HENVENDELSER MODTAGET I HØRINGSPERIODEN

FORSLAG TIL LOKALPLAN HF KALVEBOD

Høringssvar

Offentlig høringsperiode fra den 1. september til den 27. oktober 2025.

De tre træer som i lokalplanen er foreslået fredet.

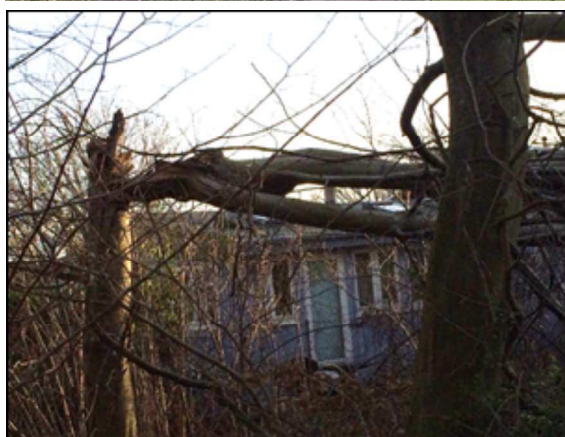
Haveforeningen foreslår, at afsnittet udgår.

Store og høje træer er ikke egnet i en tæt bebyggelse som HF Kalvebod. De tre træer, som i lokalplanens § 8, stk.2 foreslås fredet, er træer, der kan blive fra 20 m til 60 m høje og som allerede nu har en anseelig højde og et omfang, som tager lys og luft fra de omkringliggende bygninger, jf. fotos. Tretorn har en væksthøjde på 20-30 m, Skovfyr på 20- 40 m og Gul cypres 50-60 m.

Hertil kommer at jordbundsforholdene ikke er velegnede til høje, fritstående træer, idet jordbunden i HF Kalvebod og i Valbyparken indeholder opfyld fra begyndelsen af det 19-århundrede.

Opfyldet består af slagter, bygge- og industriaffald og mindre dele dagrenovation, som ikke giver trærødderne en særlig god forankring. Ved efterårsstorme kan det ses i Valbyparken, at store træer har tabt deres rodfæste i de årlige efter- og vinterstorme. Ligeledes kan de store træers rødder medføre sætningsskader på bygningernes fundamenter, idet de kun står i en afstand på 1,5 til 2 m. fra bygningerne.

Derfor forstår haveforeningen, at fredningen af træerne udgår af lokalplanen. I bilag 1 kan ses fotos af forholdene i Hf Kalvebod og Valbyparken.

Forskel på m² vedr. lokalplan og lodplans m²- data

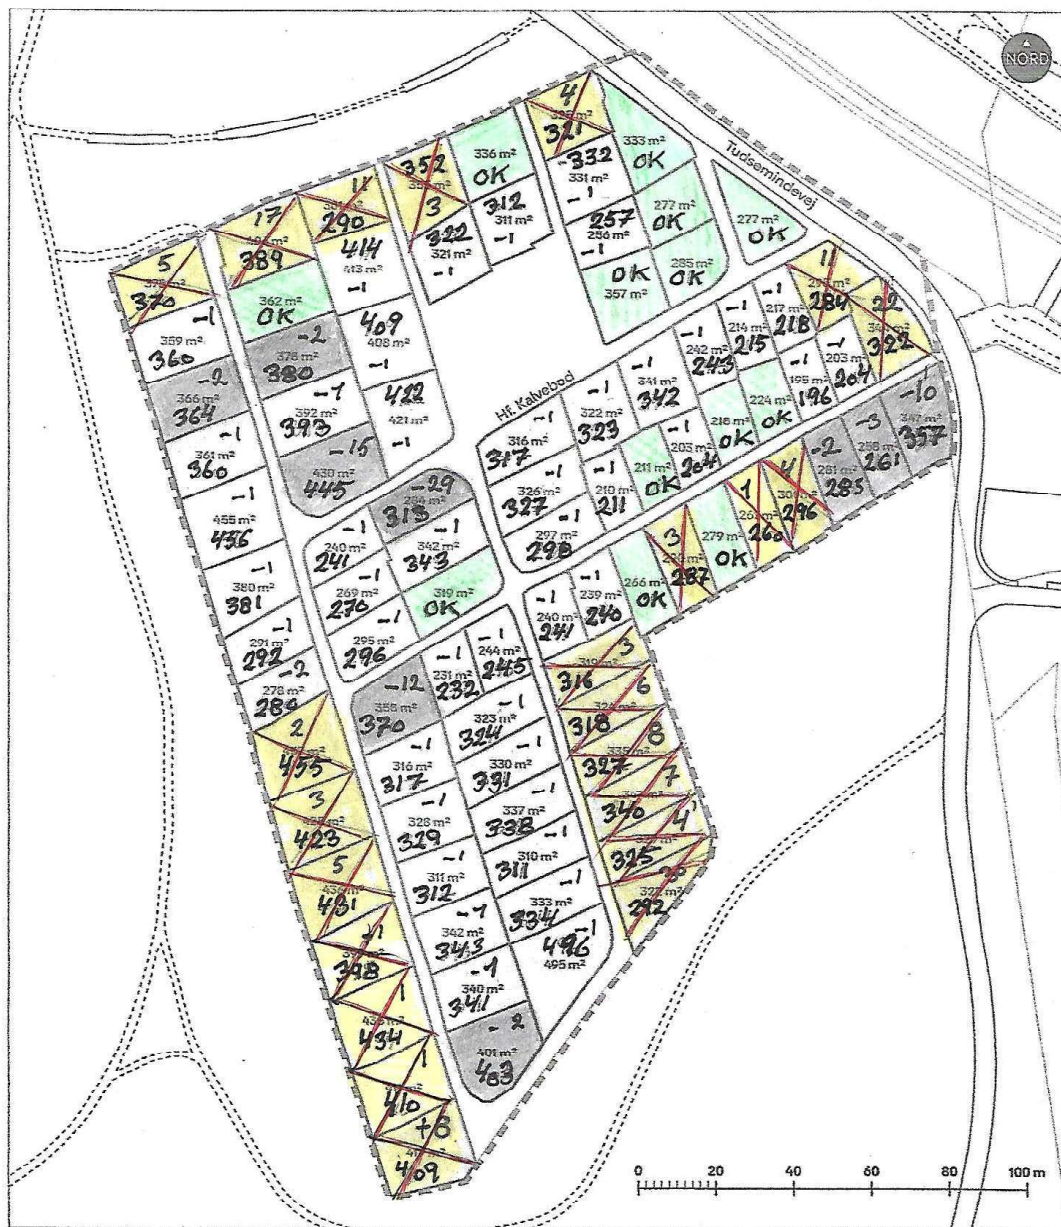
Ad Tegning 4 · Bebyggelsens omfang og placering

Vi bemærker, at der er en række afvigelser mellem hver enkelt lods kvadratmeter angivelser på tegning 4 og den af HF Kalvebod til Københavns Kommune indsendte lodplan. Vi har angivet afvigelserne i bilag 2.
